改善箇所説明図

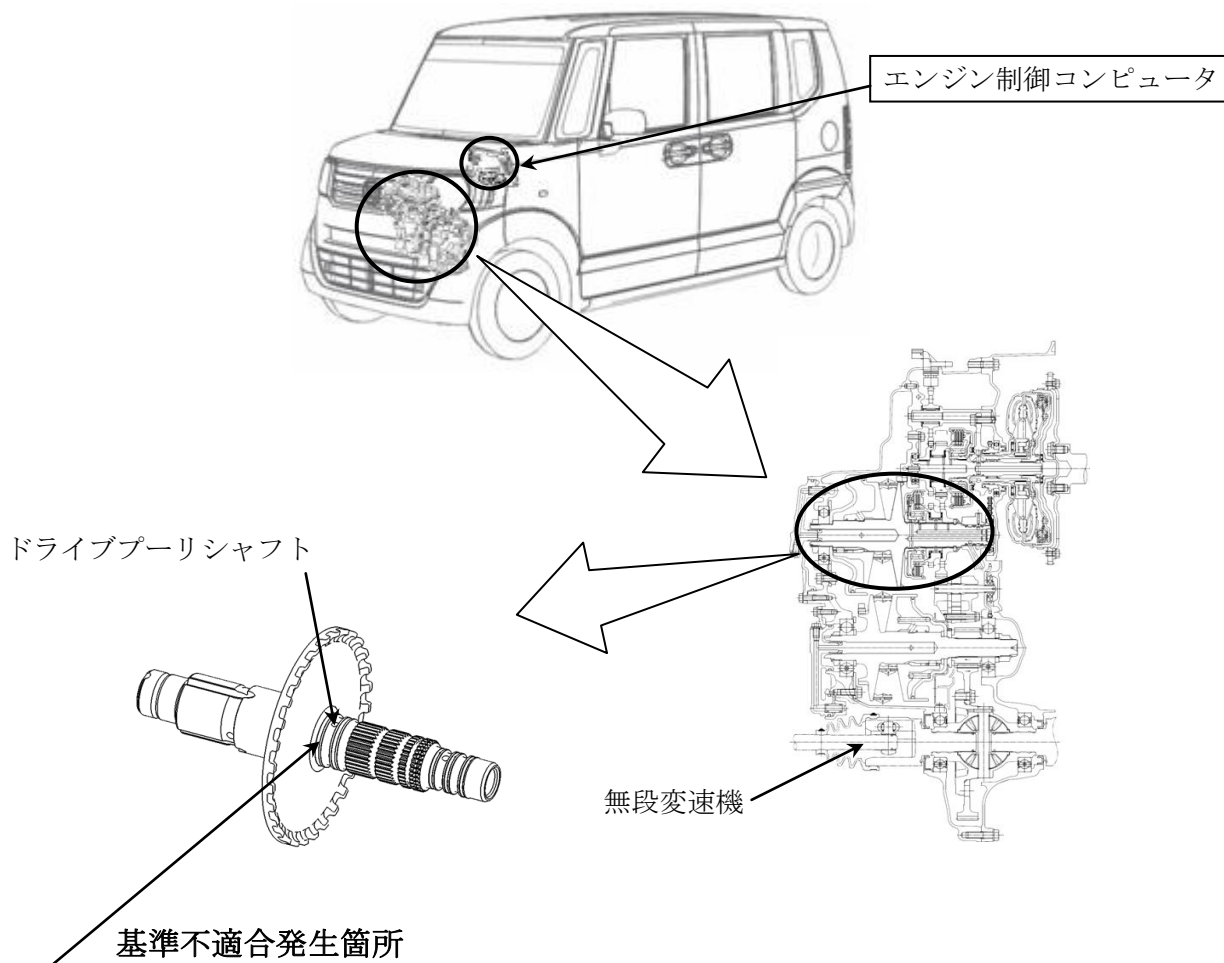
エンジン制御コンピュータ（ECU）のプログラムが不適切なため、車輪速データを正しく記憶せず、滑り易い路面を走行していると誤判定することがある。そのため、走行中にエンジン回転が僅かに上昇するとともに、ドライブプリーシャフトに高い負荷が加わり、そのままの状態で使用を続けると、最悪の場合、シャフトが折損し走行不能となるおそれがある。

全車両、エンジン制御コンピュータを対策プログラムに書き換える。

識別：運転席側ドアロアヒンジ下側ボルト頭部に黄色ペイントを塗布する。
